改善箇所説明図

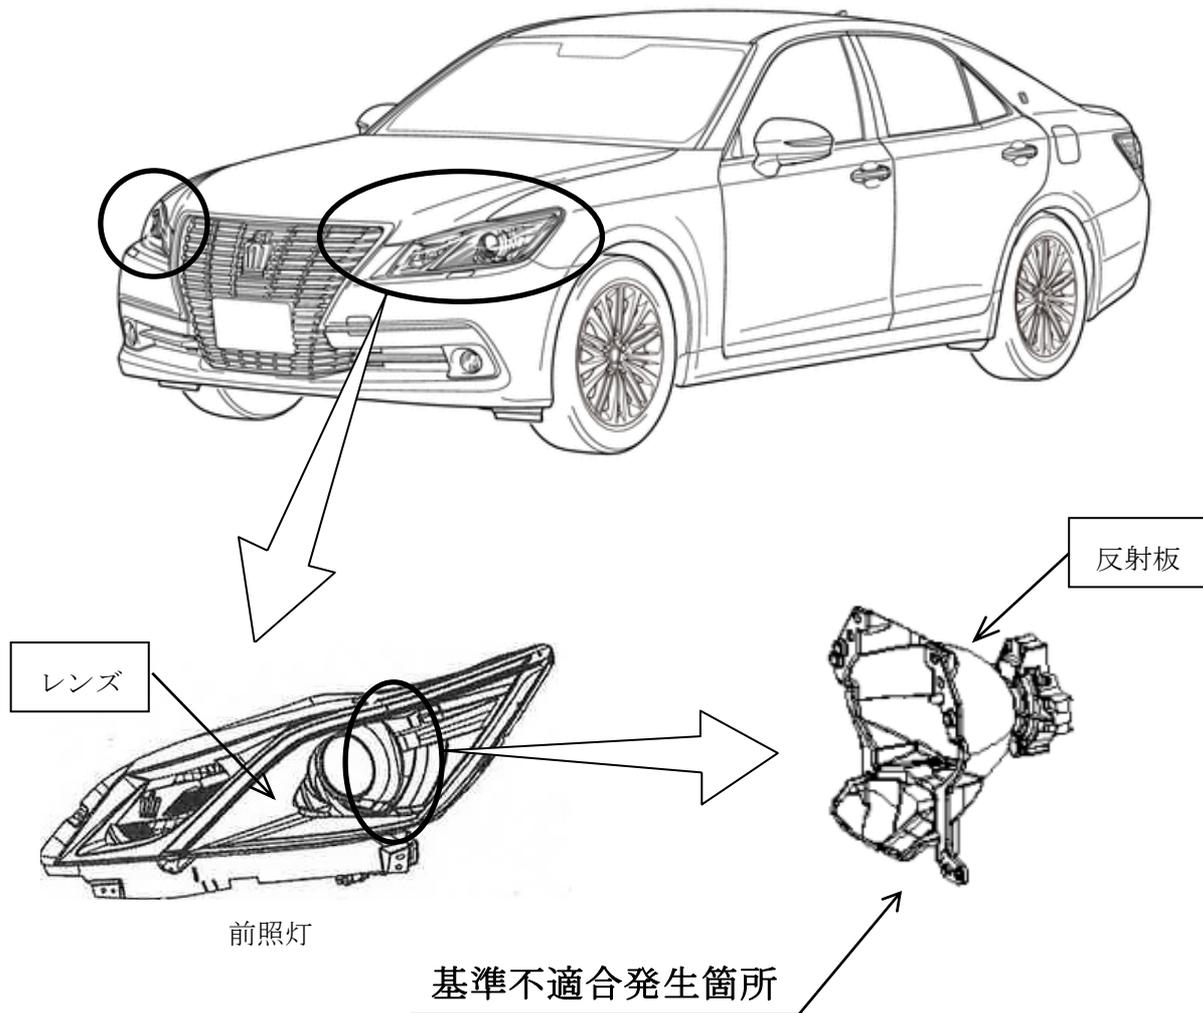
前照灯において、タクシー用途等で使用する際、想定を超えて長時間点灯し続けると、バルブからの熱と紫外線により反射板のアルミ蒸着が剥離することがある。そのため、そのまま使用を続けると、集光不足となり、光度が徐々に低下し、最悪の場合、保安基準第32条（前照灯の基準）を満足しなくなるおそれがある。

全車両、前照灯の反射板を対策品に、レンズを新品に交換する。

識別：改善済車両には車台番号打刻の左上部に黄色ペイントを塗布する。
